Ministero dell'Ambiente e della Sicurezza Energetica

Commissione Tecnica di Verifica dell'Impatto Ambientale – VIA e VAS

Parere n. 683 del 17 febbraio 2023

Progetto:	<p><i>Verifica di ottemperanza</i></p> <p>Adeguamento alle norme in materia di sicurezza dei luoghi di lavoro, nonché la razionalizzazione dell'accessibilità dell'area portuale industriale di Genova Sestri Ponente - P.2879 FASE 2. Decreto VIA n. 44 del 20/01/2022. Verifica di ottemperanza condizioni ambientali A) 1, 3, 4, 5, 6, 7, 8 – Fase ante operam.</p> <p>ID_VIP 9265</p>
Proponente:	<p>Autorità di Sistema Portuale del Mar Ligure Occidentale</p>

Ubicazione dei punti di indagine (triangoli verdi) sulla qualità dei sedimenti

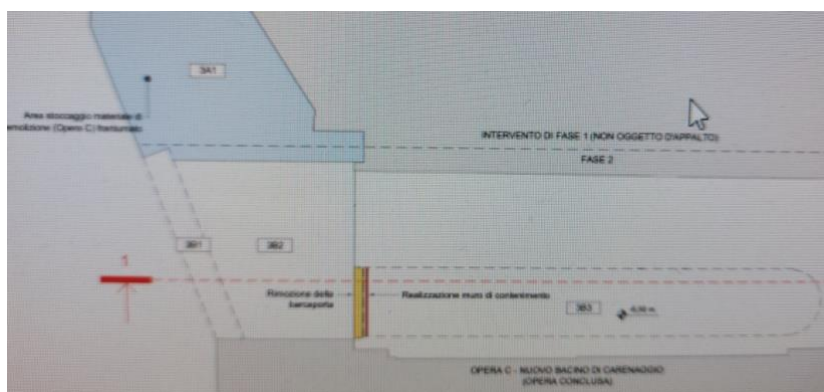
La caratterizzazione dei sedimenti da dragare dai fondali del bacino portuale (opera A) è stata effettuata sulla base delle indicazioni del DM 173/2016. È stata definita una maglia regolare con celle di dimensioni differenti a seconda della vicinanza o meno dalle strutture portuali: 50 x 50 m celle A, 100 x 100 m, celle B e 20 x 200 m celle C. In ognuna delle celle sono state allocate 34 stazioni di campionamento, dove sono stati prelevati i sedimenti da destinarsi alle analisi chimiche, fisiche ed ecotossicologiche.

Per la descrizione delle modalità di campionamento e delle indagini svolte si rimanda al rapporto allegato. Nella analisi dei risultati chimico fisici sono state apportate le necessarie correzioni per tenere conto dei valori di fondo naturali propri della zona in esame, che sono spesso superiori ai limiti nazionali.

I risultati ottenuti, sintetizzati in una specifica tabella, evidenziano che la maggior parte (97%) dei sedimenti ed è risultato conforme ai limiti della classe C e quindi è idoneo per l'immersione in ambiente conterminato.

Figura 4-7 planimetria dell'Opera C. In grigio le opere esistenti, in blu i nuovi pali (diam. 600 mm), in marrone le colonne in jet grouting

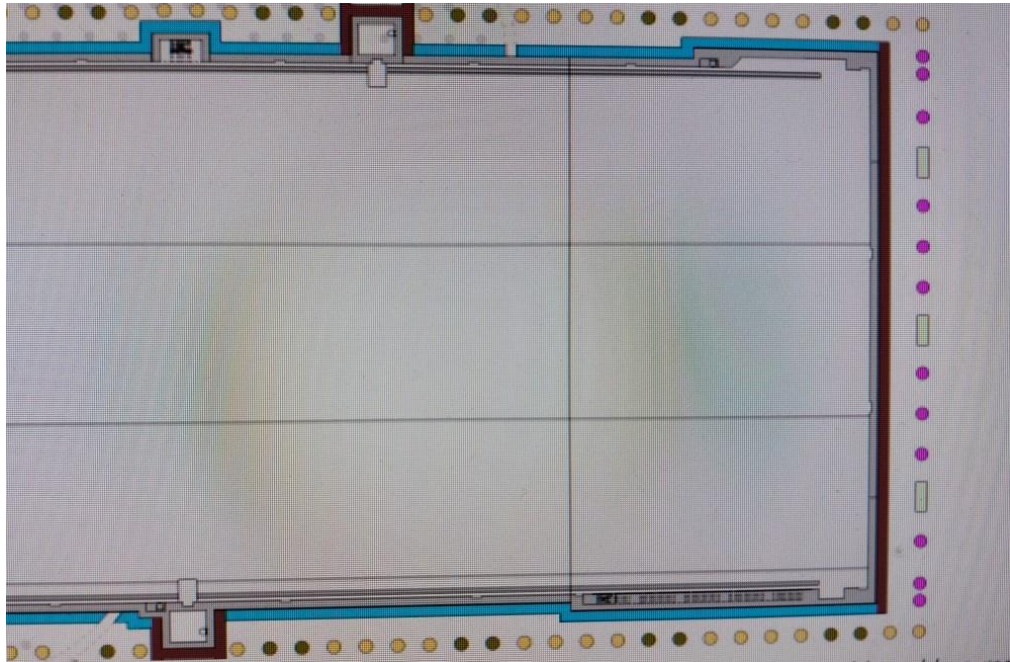
Nelle figure seguenti, estratte da planimetrie di progetto, si riporta la disposizione spaziale delle diverse opere di fondazione dell'opera C. Nella prima figura, relativa alla zona dove si realizzerà la platea di fondo del nuovo bacino, sono visibili sia i pali di fondazione esistenti allo stato attuale (in grigio) che i nuovi pali di fondazione di diam.600 mm (in blu) e le colonne in jet grouting (in marrone).
